文書 No. RJ09004-508.R0  
2018年12月12日

リタール製品 仕様変更のお知らせ

対象製品	TS-8、SE8 シリーズの全てのマウンティングプレートを使用している製品： 8215/8245/8265/8080/8284/8880/8285/8881/8286/8004/8204/8005/8205/ 8006/8206/8208/8226.500、5840-5846.500
変更時期	2018年11月製造分より変更（ドイツ） ※その他の製造拠点についても順次変更
変更理由	新型エンクロージャーとの共通化
変更内容	<ul style="list-style-type: none"><li>・下部取り付け部品（スライドブロック）の変更</li><li>・コーナー部 丸穴φ9 廃止</li><li>・アース取り付け用穴移動</li><li>・アースシンボル彫刻追加</li><li>・スライドブロック取り付け部加工の変更</li><li>・幅 1000 以上のマウンティングプレート中央部の丸穴φ6×2のうちの一つを廃止</li><li>・側面上下部の丸穴の配置の変更</li><li>・側面中央部の丸穴3ヶ（φ11×1、φ9×2）のうち、φ11×1 移動、φ9×2 廃止</li></ul>

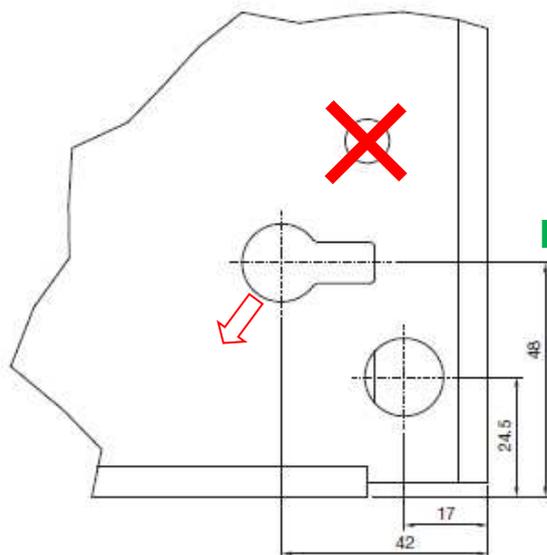
・下部取り付け部品（スライドブロック）の変更

正面 コーナー部分

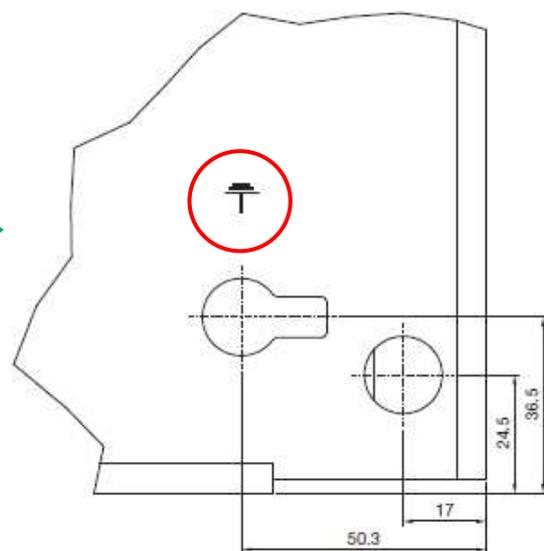
- $\phi 9$  丸穴廃止
- アース取り付け用穴の移動

- アースシンボル彫刻の追加

底面 コーナー部

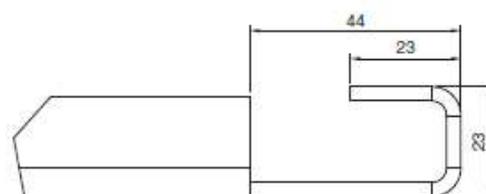
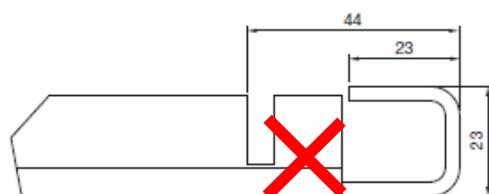
- スライドブロック取り付け部加工変更
